К проекту предъявлены следующие замечания.

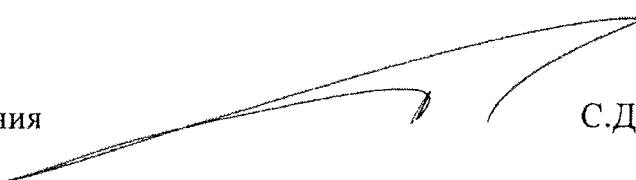
Согласно ситуационной карте-схеме района размещения планируемого объекта (лист 1 тома 3 этап ООС), выпуски сточных вод осуществляются не в водные объекты, а на рельеф местности. Такое проектное решение противоречит требованиям статьи 16 Федерального закона Российской Федерации «Об охране окружающей среды» от 10.01.2002 № 7-ФЗ.

С целью охраны окружающей среды сброс сточных вод должен быть организован непосредственно в водный объект, либо в системы водоотведения.
